제 목 : 방류수문 위치 이동에 따른 제방안정성 검토 보고

잠원 2 빗물펌프장 신설공사 외 1개소 전면책임감리용역

방류수문 위치 이동에 따른 제방 안정성 검토

방류수문 위치 이동에 따른 제방 안정성 검토의견서

그림.1 변경된 방류수문 단면도

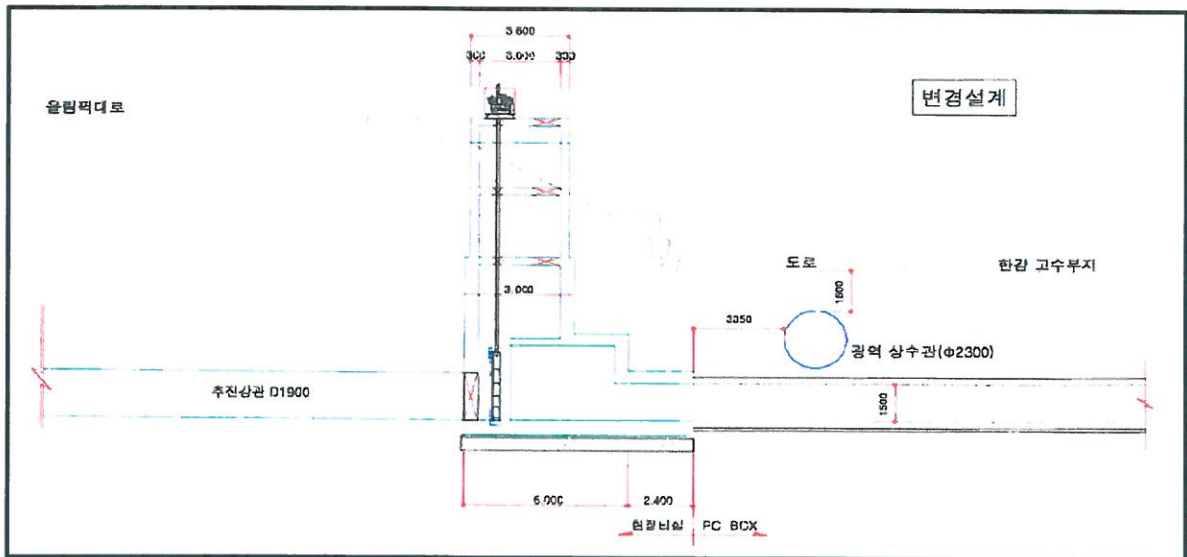
잠원 2 빗물펌프장 신설공사 중 방류수문 위치를 다음 그림.1과 같이 이동시 형성되는 제방은 기존 법면구배로 계획되어 있으며, 법면 전면부에 전석쌓기가 되어 있으므로 안정성 확보가 가능한 것으로 판단됨.
